フレーム仕様変更のお知らせ

■下記のフレームにつきましては、断面形状が変更になります。外形については変更ありません。  
※現在のフレーム在庫がなくなり次第、新形状に変更させていただきます。

F23M / F23MB 20×30 mmフレーム

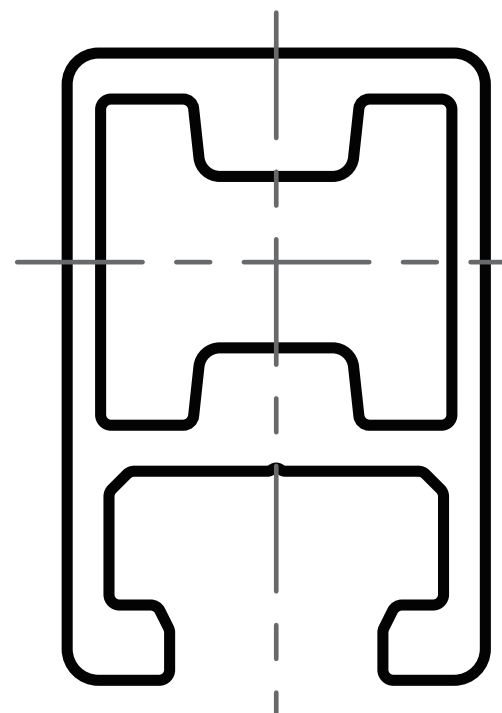
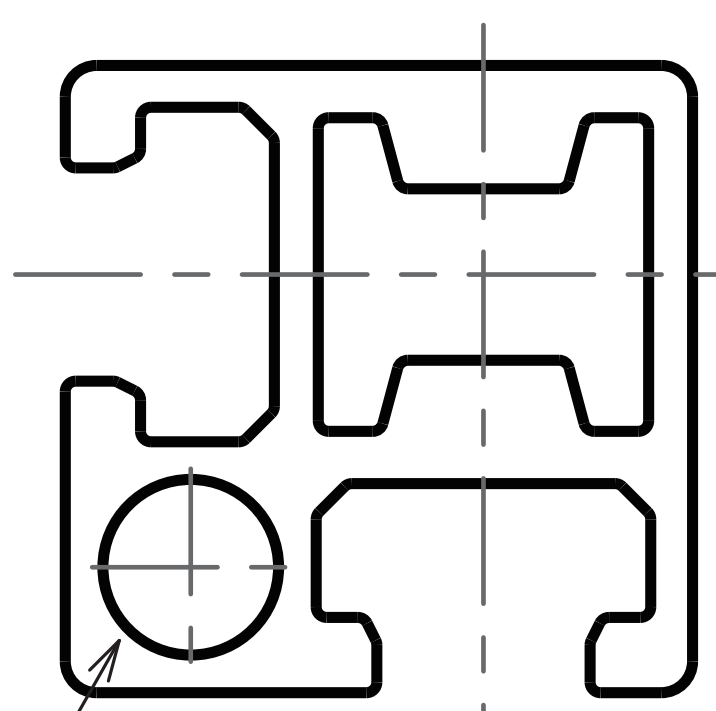
現在の形状

断面係数Zx: 1,420mm<sup>3</sup>  
断面係数Zy: 1,290mm<sup>3</sup>  
断面2次モーメントIx: 23,500mm<sup>4</sup>  
断面2次モーメントIy: 12,900mm<sup>4</sup>  
質量: 0.77kg/m  
価格(黒アルマイト): ¥920(¥1,380)/m

新形状

断面係数Zx: 1,366mm<sup>3</sup>  
断面係数Zy: 1,147mm<sup>3</sup>  
断面2次モーメントIx: 22,090mm<sup>4</sup>  
断面2次モーメントIy: 11,470mm<sup>4</sup>  
質量: 0.68kg/m  
価格(黒アルマイト): ¥920(¥1,380)/m

F33M / F33MB 30×30 mmフレーム

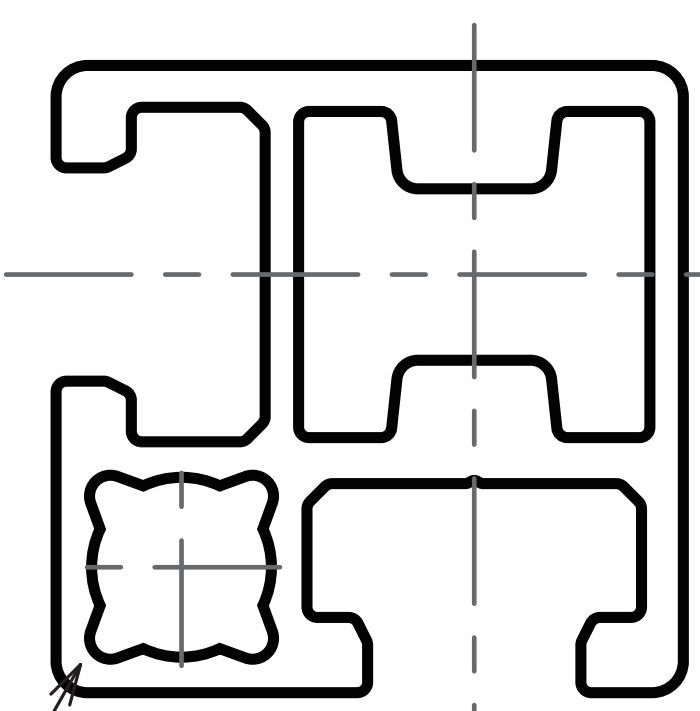
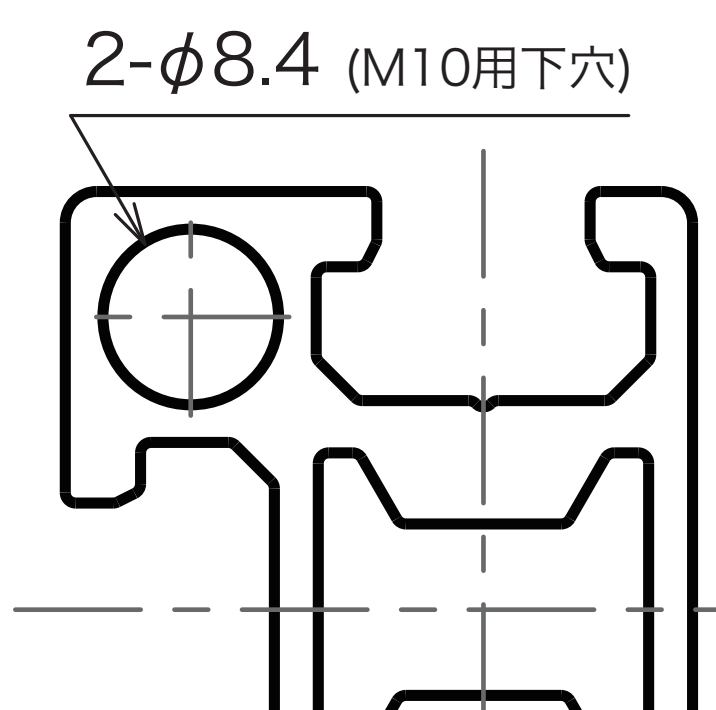
現在の形状

2-φ8.4 (M10用下穴)

断面係数Zx: 2,300mm<sup>3</sup>  
断面係数Zy: 2,160mm<sup>3</sup>  
断面2次モーメントIx: 35,900mm<sup>4</sup>  
断面2次モーメントIy: 33,700mm<sup>4</sup>  
質量: 1.06kg/m  
価格(黒アルマイト): ¥1,240(¥1,860)/m

新形状

2-φ8.6 (M10用下穴)

断面係数Zx: 2,086mm<sup>3</sup>  
断面係数Zy: 1,917mm<sup>3</sup>  
断面2次モーメントIx: 32,730mm<sup>4</sup>  
断面2次モーメントIy: 30,080mm<sup>4</sup>  
質量: 0.93kg/m  
価格(黒アルマイト): ¥1,240(¥1,860)/m

F34K / F34KB 30×40 mmフレーム

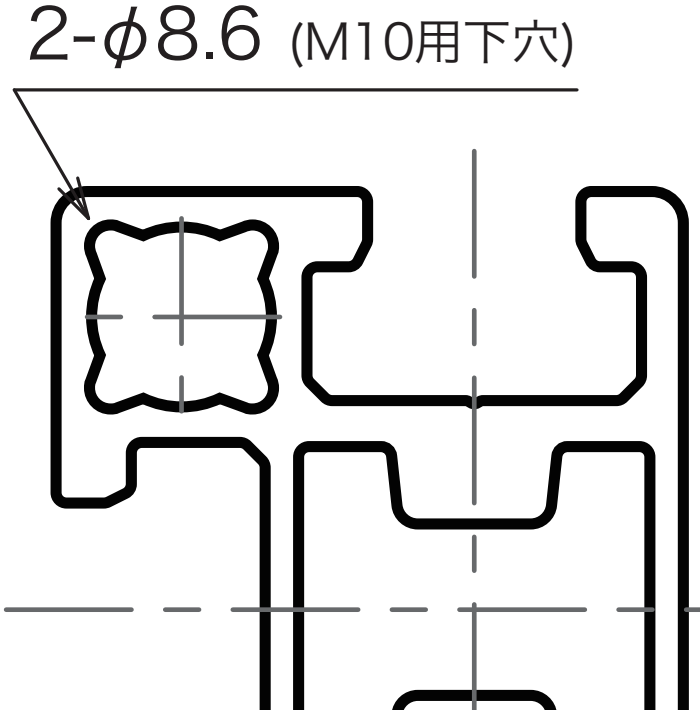
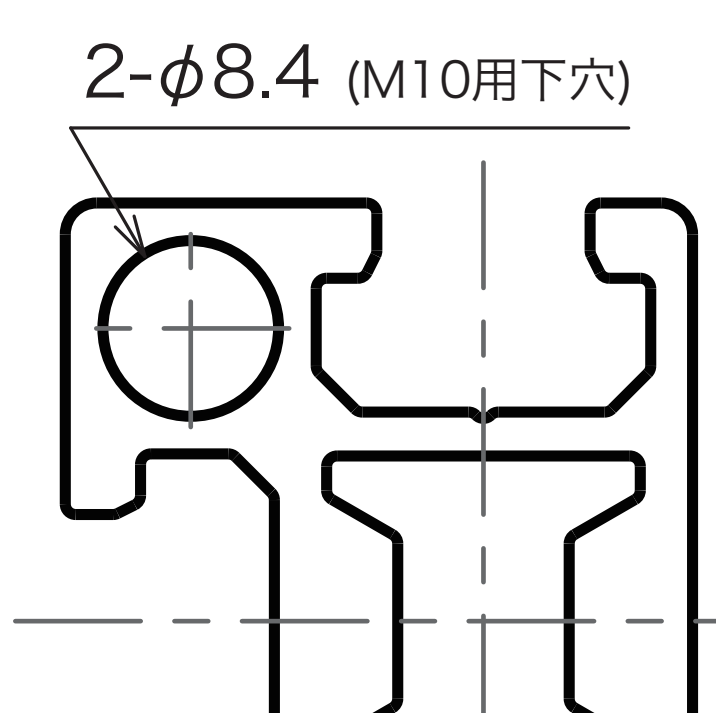
現在の形状

2-φ8.4 (M10用下穴)

断面係数Zx: 3,610mm<sup>3</sup>  
断面係数Zy: 3,050mm<sup>3</sup>  
断面2次モーメントIx: 72,300mm<sup>4</sup>  
断面2次モーメントIy: 46,400mm<sup>4</sup>  
質量: 1.38kg/m  
価格(黒アルマイト): ¥1,600(¥2,380)/m

新形状

2-φ8.6 (M10用下穴)

断面係数Zx: 3,206mm<sup>3</sup>  
断面係数Zy: 2,638mm<sup>3</sup>  
断面2次モーメントIx: 64,120mm<sup>4</sup>  
断面2次モーメントIy: 40,620mm<sup>4</sup>  
質量: 1.17kg/m  
価格(黒アルマイト): ¥1,600(¥2,380)/m

F43K / F43KB 30×40 mmフレーム

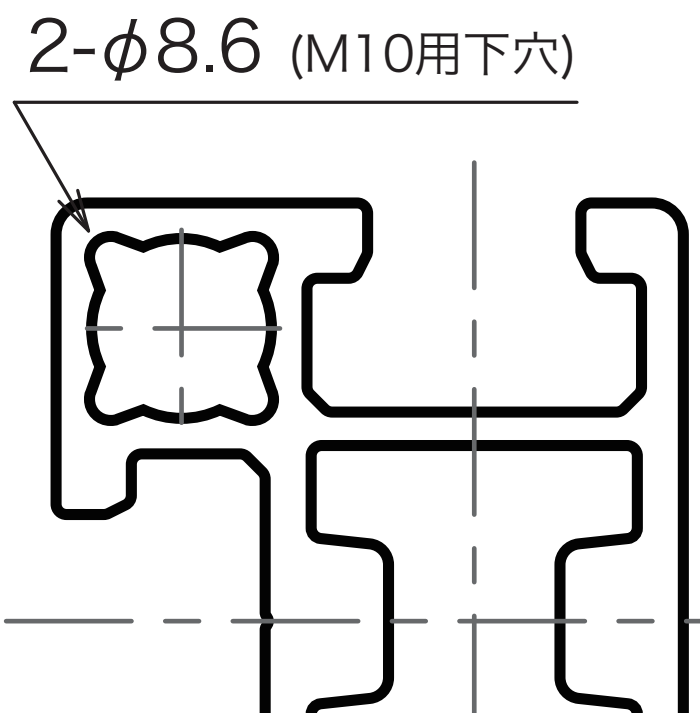
現在の形状

2-φ8.4 (M10用下穴)

断面係数Zx: 3,500mm<sup>3</sup>  
断面係数Zy: 3,210mm<sup>3</sup>  
断面2次モーメントIx: 70,100mm<sup>4</sup>  
断面2次モーメントIy: 48,800mm<sup>4</sup>  
質量: 1.38kg/m  
価格(黒アルマイト): ¥1,600(¥2,380)/m

新形状

2-φ8.6 (M10用下穴)

断面係数Zx: 3,074mm<sup>3</sup>  
断面係数Zy: 2,810mm<sup>3</sup>  
断面2次モーメントIx: 61,480mm<sup>4</sup>  
断面2次モーメントIy: 43,280mm<sup>4</sup>  
質量: 1.17kg/m  
価格(黒アルマイト): ¥1,600(¥2,380)/m

F24H

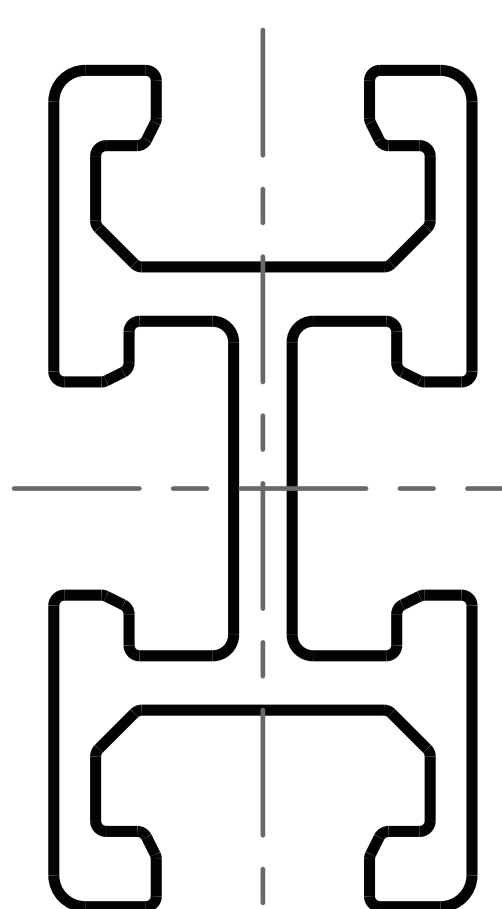
フレーム材質変更 A6005C-T5 → A6063S-T5に変更

■下記のフレームにつきましては、材質が変更になります。形状については変更ありません。  
※現在のフレーム在庫がなくなり次第、材質を変更させていただきます。
